Mission régionale d'autorité environnementale

**Avis délibéré de la mission régionale
d'autorité environnementale
Hauts-de-France
sur le projet de parc éolien
de la société « FE Beaucamps-le-Jeune »
sur la commune de Beaucamps-le-Jeune (80)**

n°MRAe 2021-5402

Présentation du projet (source : note de présentation non technique page 11)

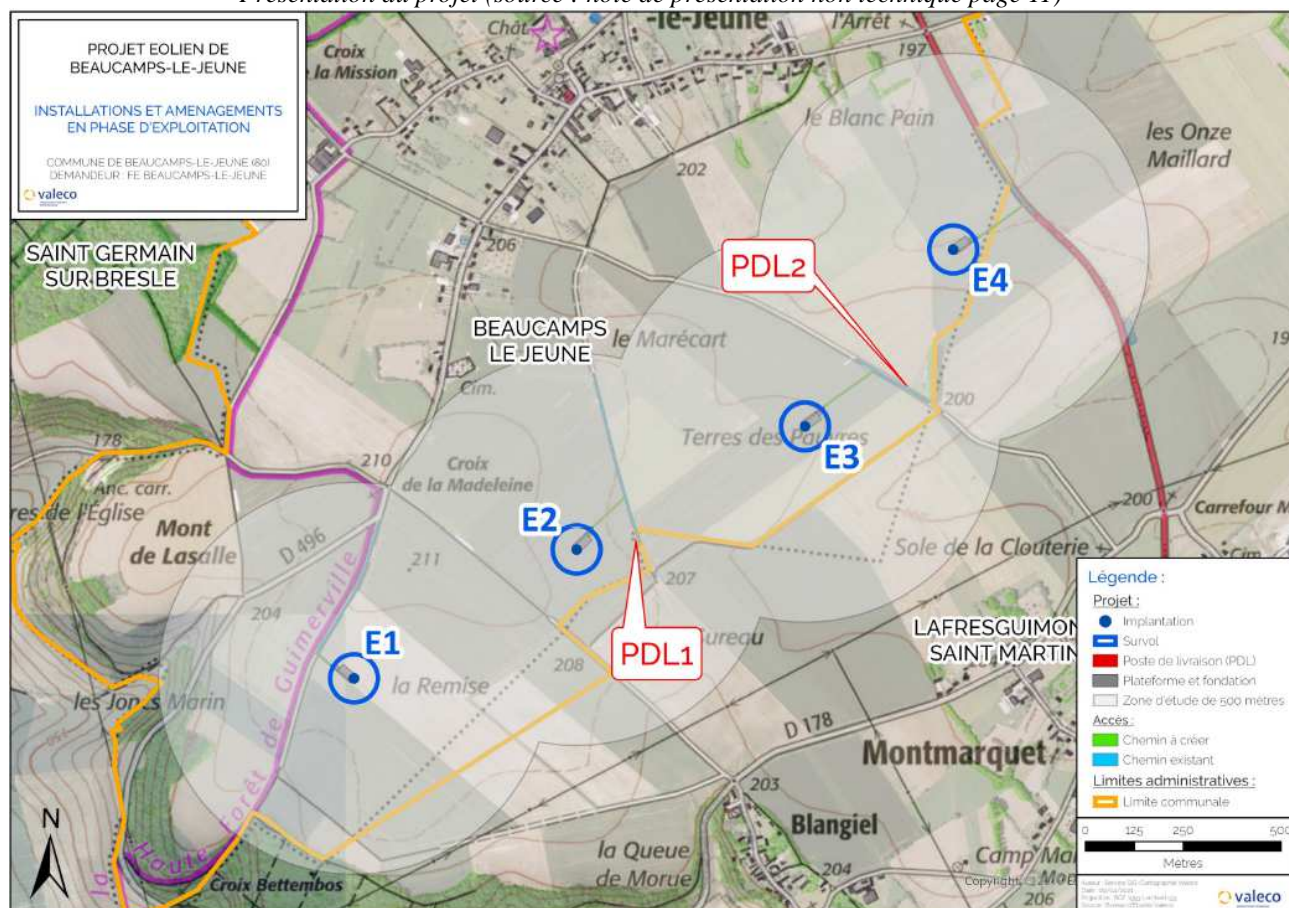
Le modèle n'est pas encore choisi. L'avis porte sur quatre éoliennes d'une hauteur maximale de 155 mètres et de garde au sol d'au moins 30 mètres, localisées comme indiqué ci-dessous.

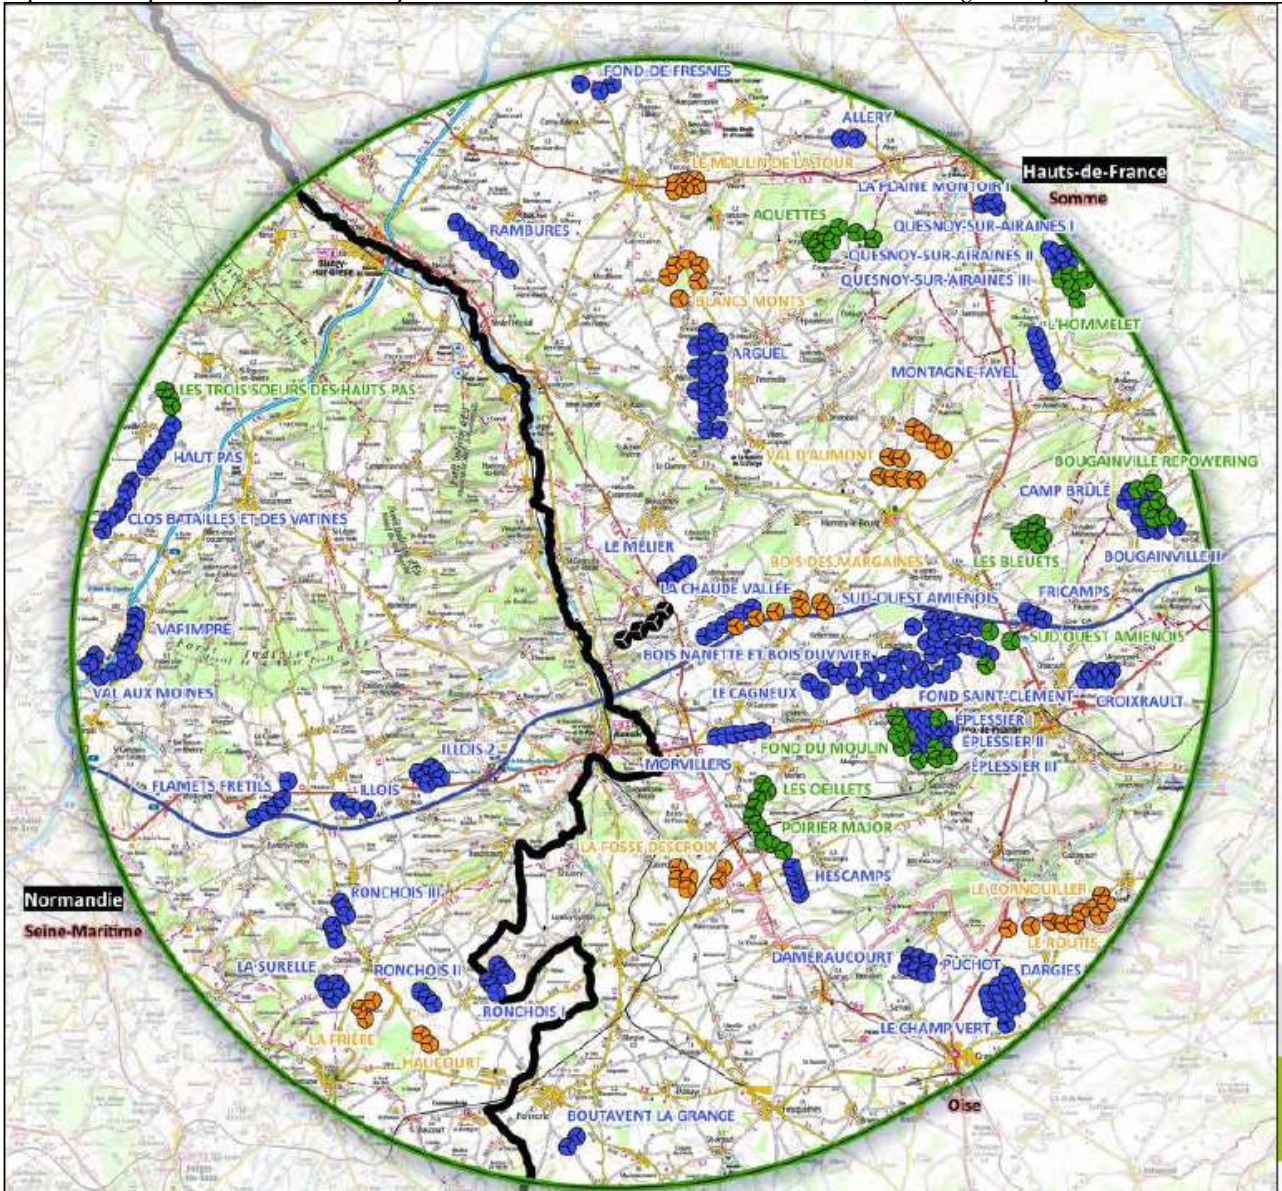
Le projet est localisé dans un contexte éolien très marqué et la carte ci-dessous fait apparaître, dans un rayon de 20 km autour du projet, un total de 58 parcs éoliens :

- 40 parcs en fonctionnement, soit 207 éoliennes ;
- neuf parcs autorisés, soit 52 éoliennes ;
- neuf parcs en cours d'instruction, soit 50 éoliennes.
